椙山女学園　星が丘キャンパス大学会館食堂リニューアル工事

図面名称		躯　体	[✓ 仕　上]	設　備
		[✓ 打合図]	受領図	受領印用図
1階天井伏図		発行日		返却希望日
施工予定日	2026/11/24

椙山女学園星が丘キャンパス大学会館食堂リニューアル工事
1階天井伏図-1/2（家具なし）
縮尺 A1:1/50 A3:1/100
’26. 10. 13
清水建設株式会社名古屋支店
仕上－０３

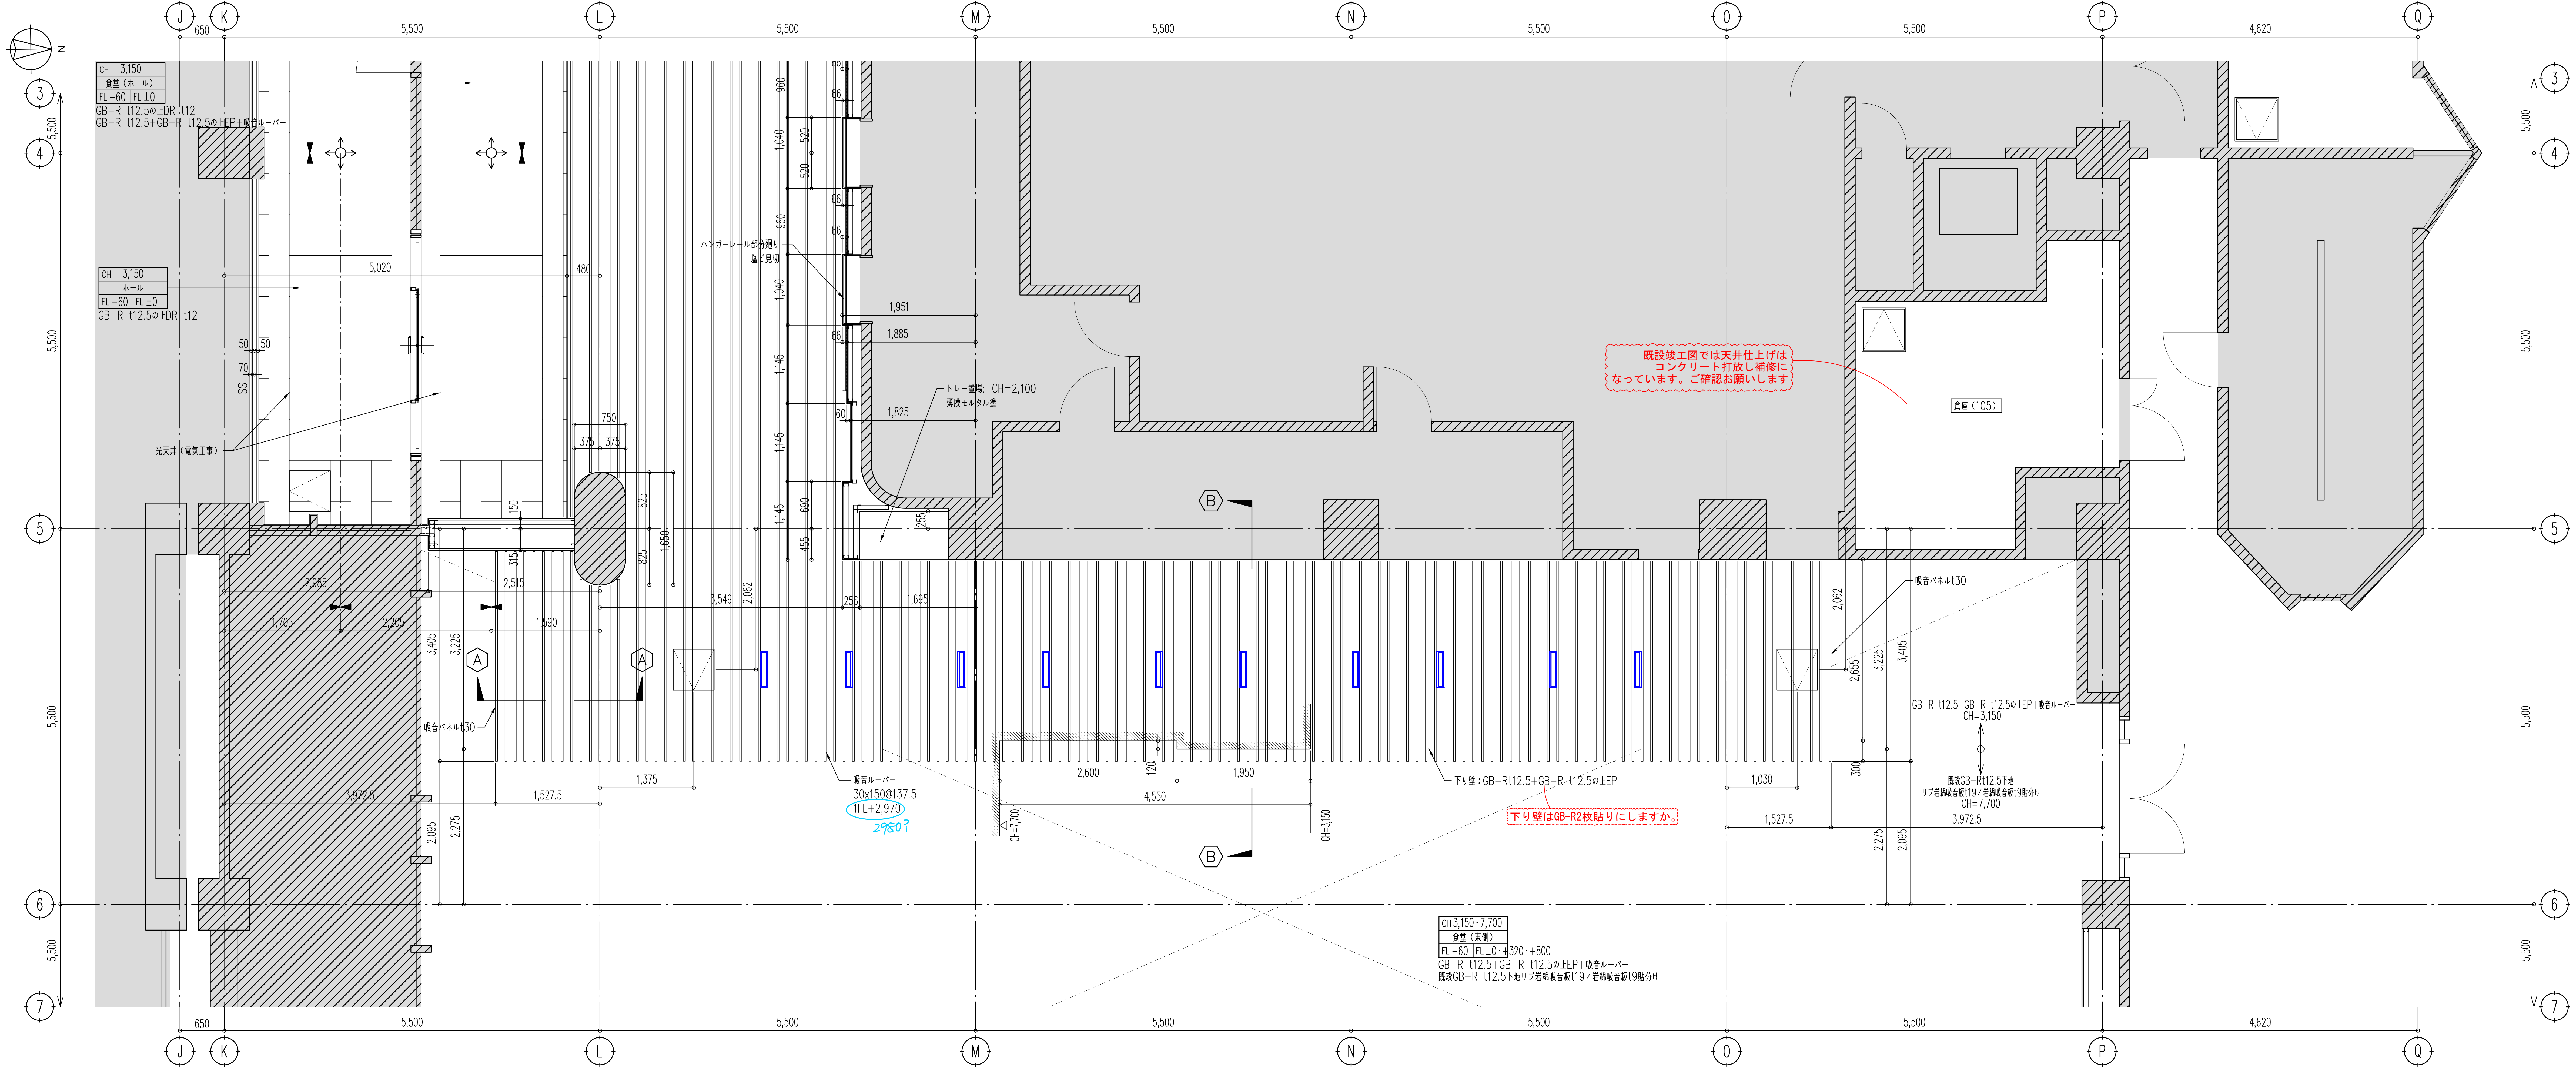
天井プロットにて点検口最終確認させて下さい

ルーバージョイント位置は製作図による

既設竣工図では天井仕上げは
コンクリート打放し補修に
なっています。ご確認お願いします

貼り分け部分の見切 要否確認

天井の向きは西側と揃えますか

Ⓐ－Ⓐ 断面図 S=1／30

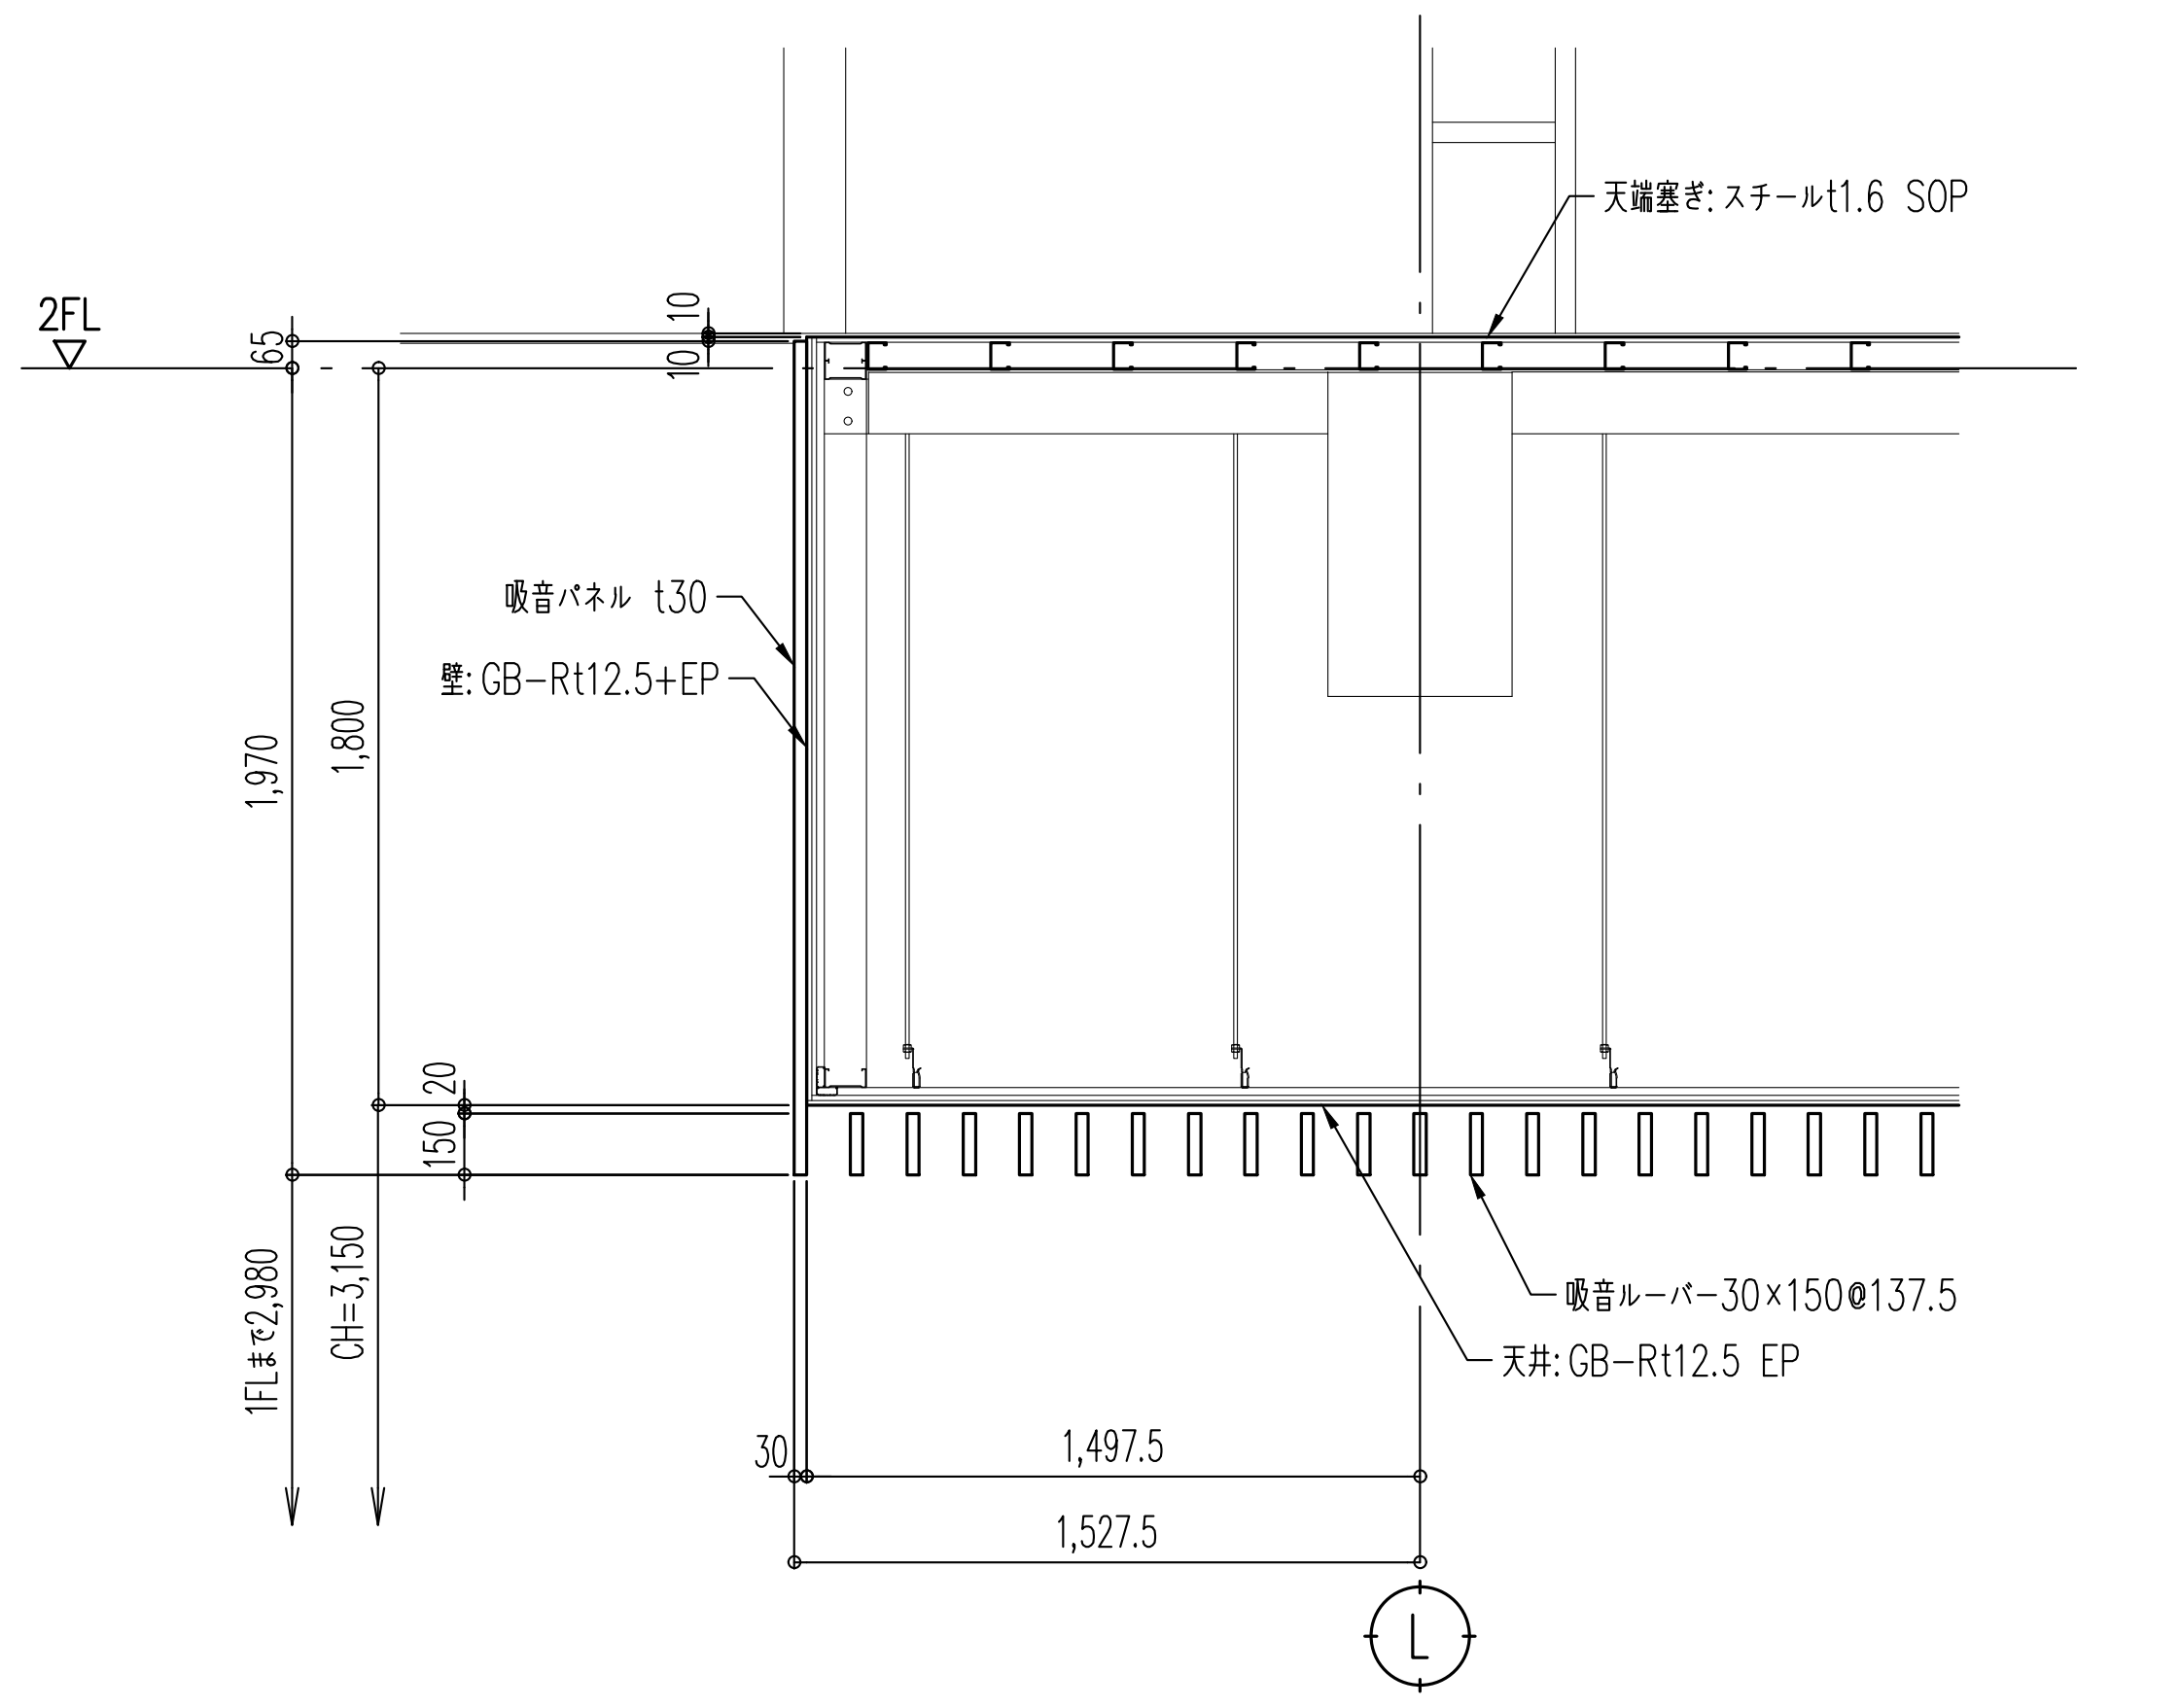
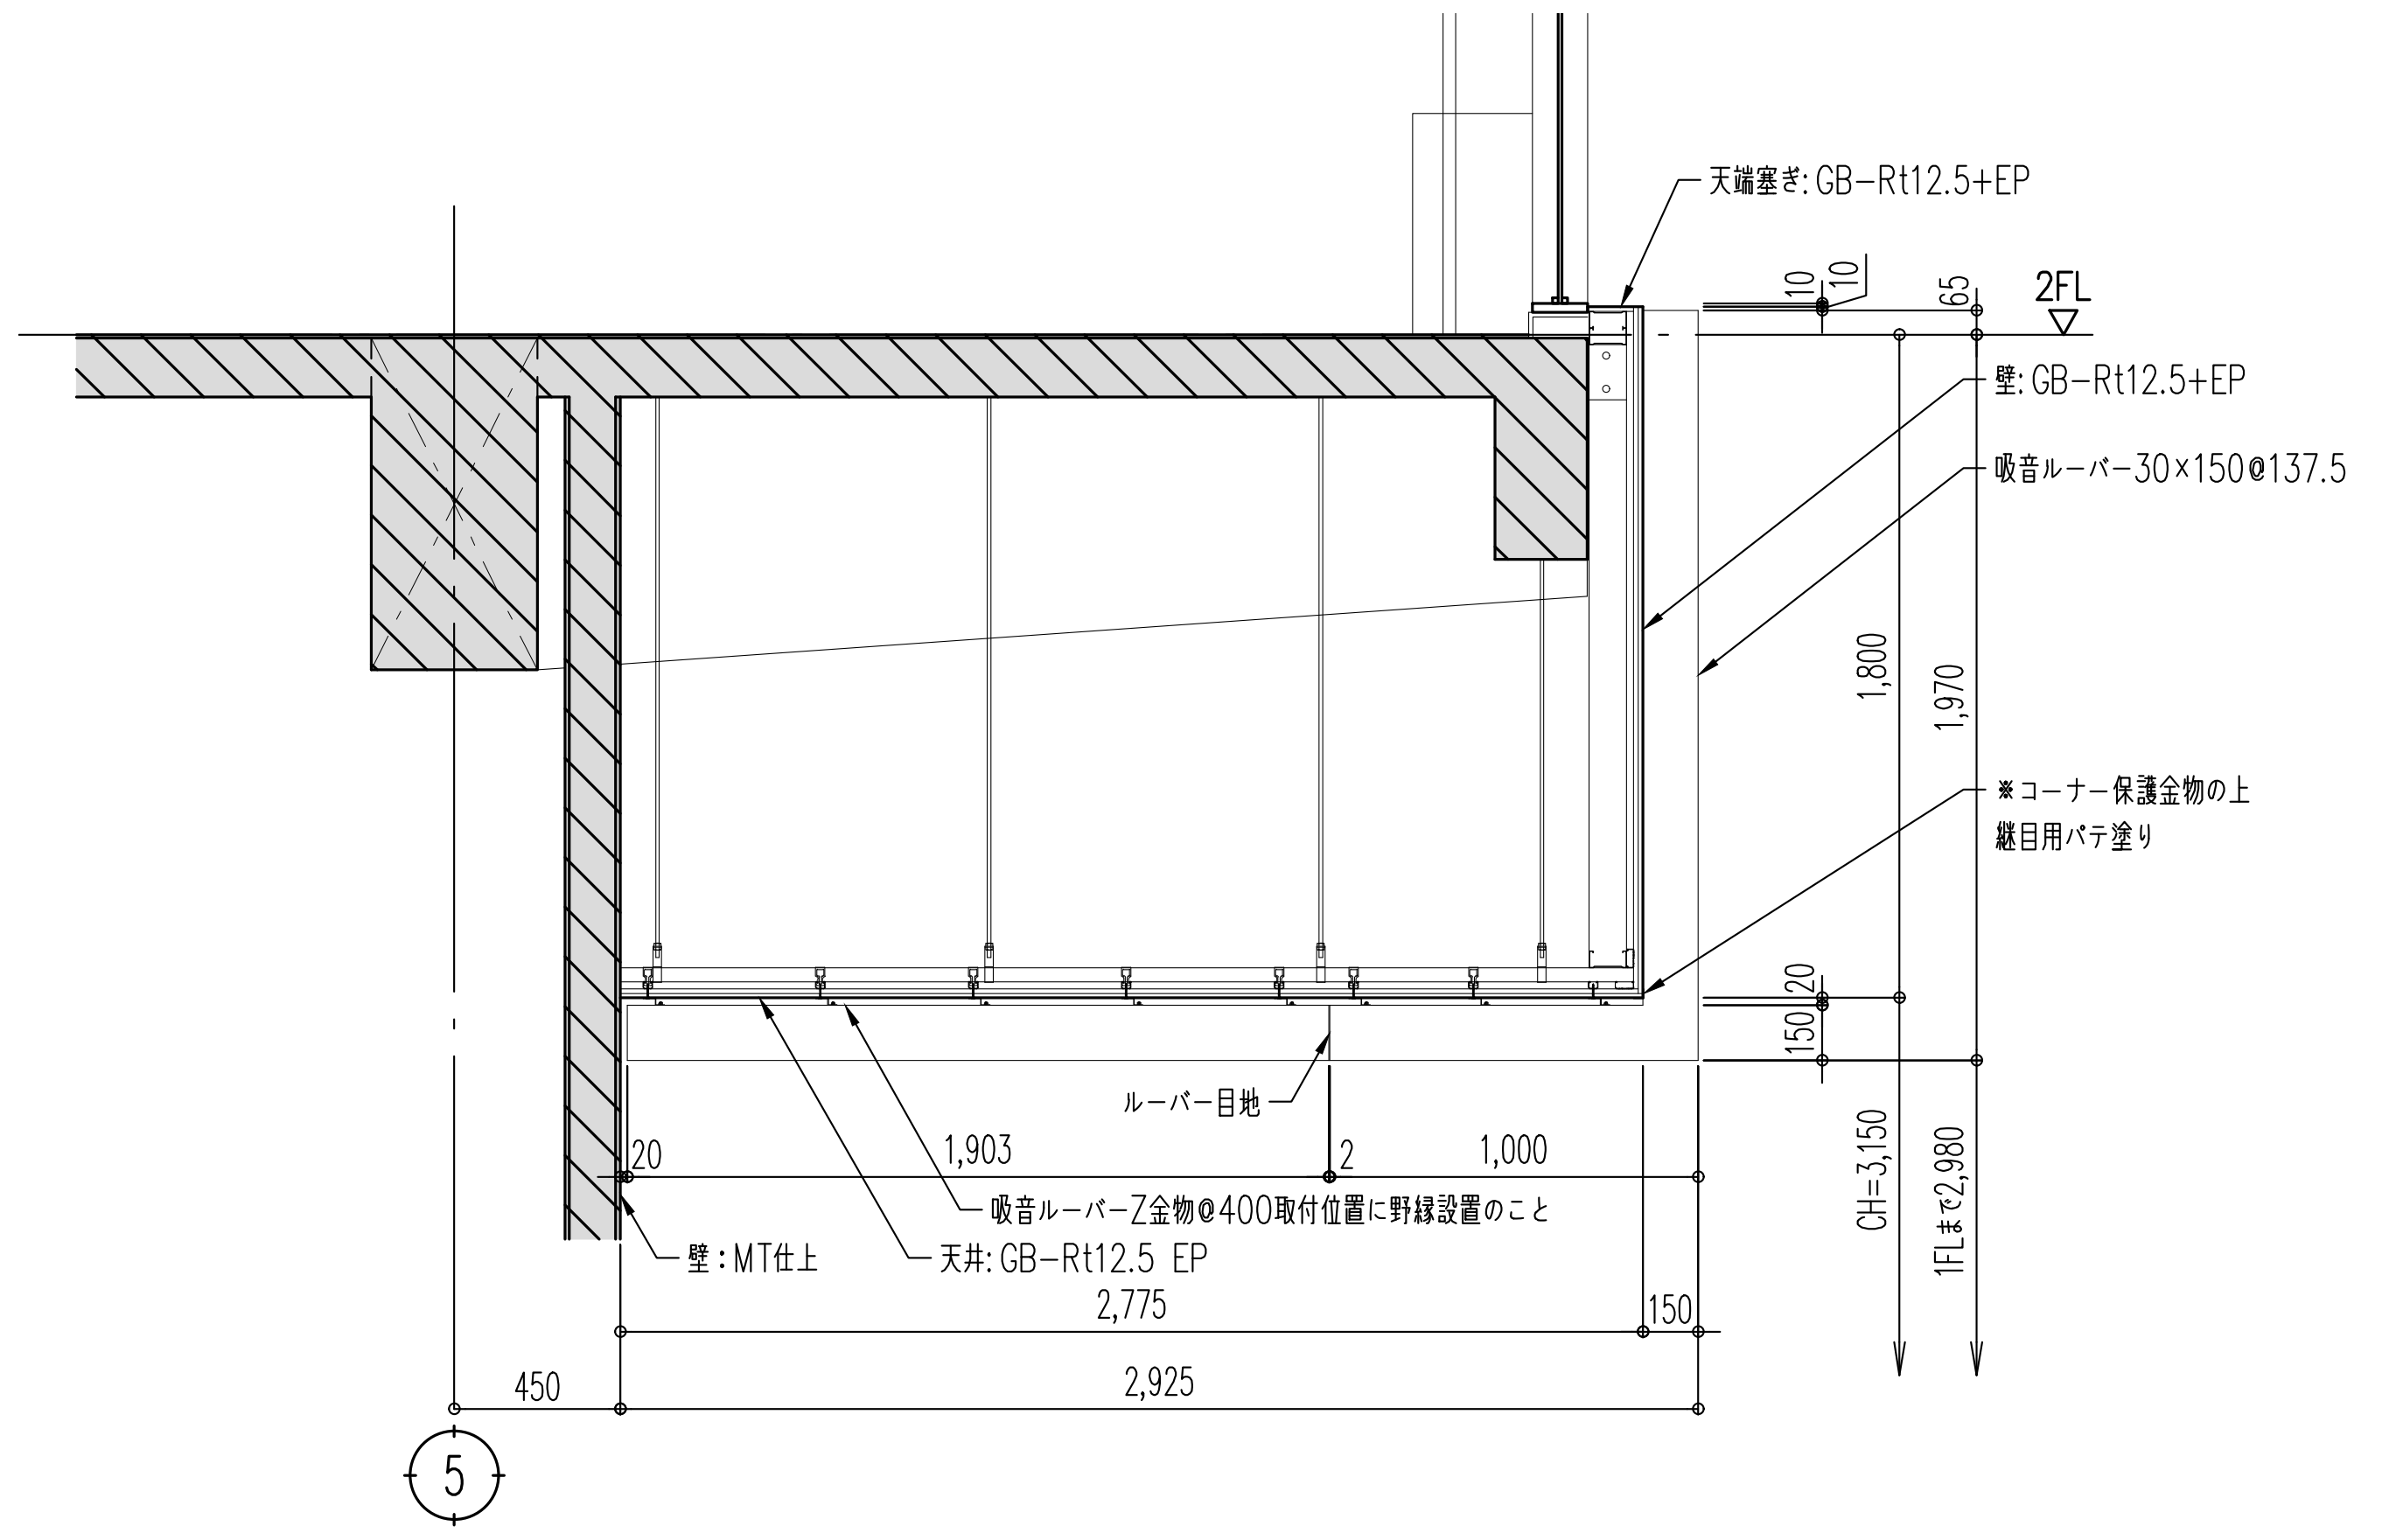
既設竣工図では天井仕上げは
コンクリート打放し補修に
なっています。ご確認お願いします

下り壁はGB-R2枚貼りにしますか。
